## Dodatek č. 2 ke Smlouvě o dílo

**Průvodní list k změnovému listu č.2 – Snížení energetické náročnosti budov MPO  
Gorazdova 24, Dittrichova 21 Praha 2**

Stavba: **2214 AB Gorazdova změnový list č. 2**

### D: Oprava kamenických prvků fasády dle požadavku Národního památkového ústavu:

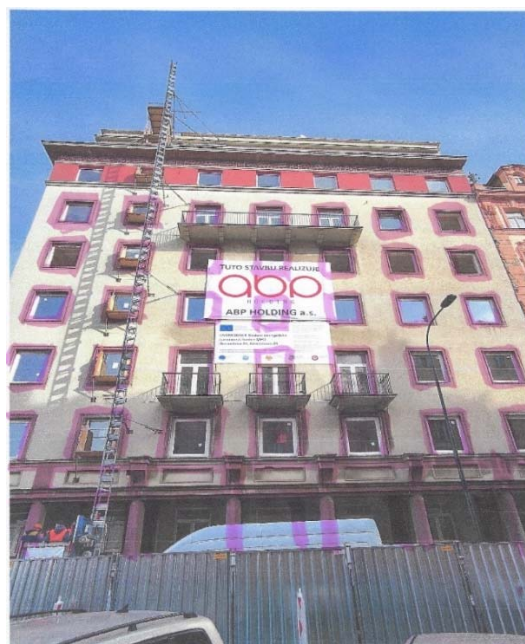
Při kontrole stavby referentkou NPÚ, byl vznesen požadavek na provedení obnovy kamenických prvků fasády („z hlediska památkové péče je nutné zachovat a provést obnovu a opravu umělecko-historických prvků na průčelí domu č.p. 1969 - šambrány oken, pilíře, další prvky“). Tyto opravy nebyly součástí projektové dokumentace, ani rozpočtu stavby, kde je uvedeno pouze „očistění a vyspravení se sjednocujícím uzavíracím nátěrem, aby byly potlačeny rozdíly mezi novou a původní částí“. Oprava těchto prvků je technologicky a časově náročná, a proto ji nelze provést v termínu předpokládaném harmonogramem prací objektu Gorazdova.

Obnova a oprava umělecko-historických prvků fasády objektu Gorazdova je naceněna ve změnovém listu č.2, položkový rozpočet list D1 a D2

### **E: Změna v dodávce dveří s požární odolností objektu Gorazdova:**

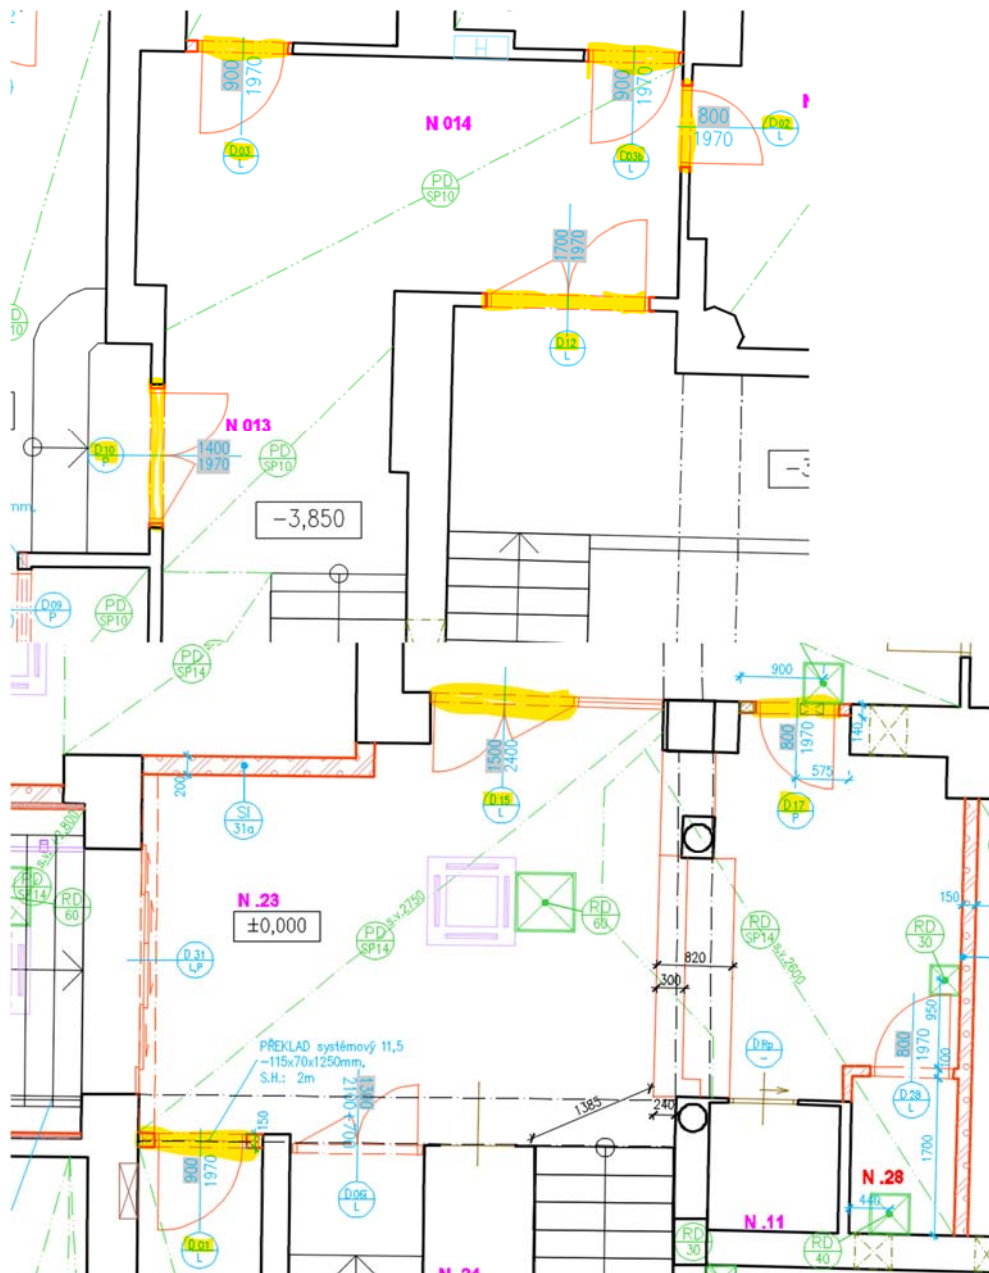
Dle návrhu AD ing. Strádala, vzhledem ke změně předpisů požárně bezpečnostního řešení stavby, bylo naceněno doplnění požárních dveří navazujících na chráněnou únikovou cestu. Původní dveře byly v provedení bez kouřotěsného uzávěru, nově naceněné dveře jsou včetně kouřotěsného provedení.

Tyto rozdíly v položkovém rozpočtu oproti skutečnosti byly naceněny ve změnovém listu č.2, položkový rozpočet list E1 a E2.

**G: : Výměna potrubí dešťové kanalizace balkonu 8.NP**

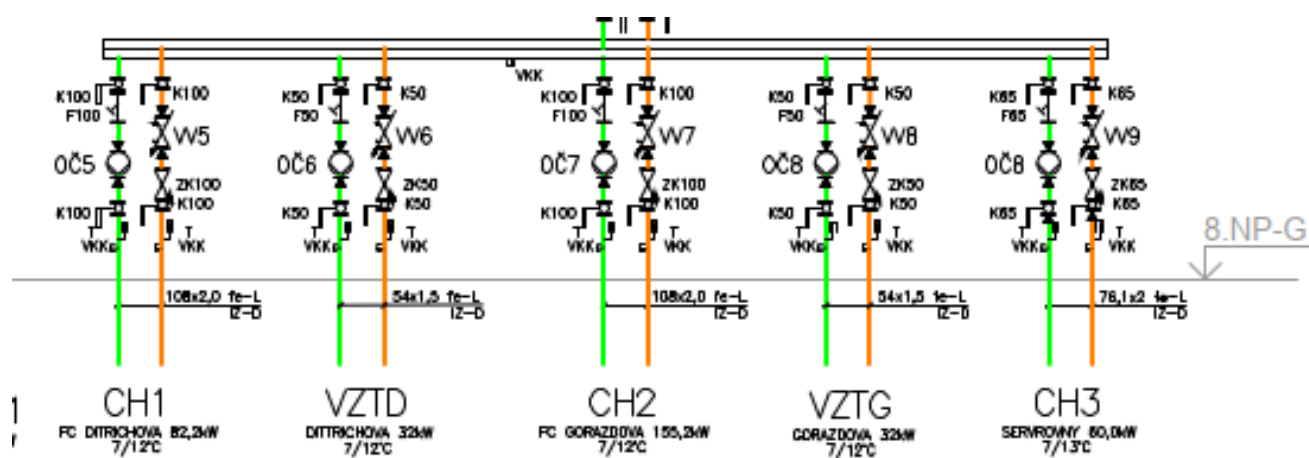
Tyto položky obsahují výměnu vodorovné dešťové kanalizace v mezipatře. Stávající napojení dešťových svodů z balkonů nebylo vyspádované, plné nánosů a nefunkční.

Tyto práce včetně dodávky materiálu byly naceněny ve změnovém listu č.2, položkový rozpočet list G.

### VÝPIS OBĚHOVÝCH ČERPADEL A REGULÁČNÍCH PRVKŮ – ROZDĚLOVÁČ CHLÁZENÍ

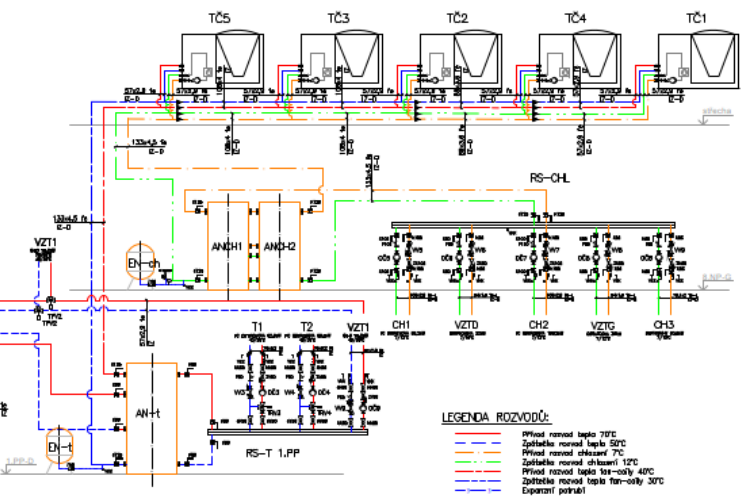
Tyto položky obsahují doplnění položkového rozpočtu o redukce, příruby, armatury a čerpadla, pro správnou funkčnost a kompletaci systému. Dále je v tomto listu provedeno vyčíslení změny počtu tepelných čerpadel umístěných na střeše objektu, původní dokumentace počítá s 5ks čerpadel o výkonu 50kW, tyto jsou nahrazeny 4ks čerpadel o výkonu 63kW (celkový výkon čerpadel zůstává – minimálně 250 kW).

Tyto práce včetně dodávky materiálu byly naceněny ve změnovém listu č.2, položkový rozpočet list I.
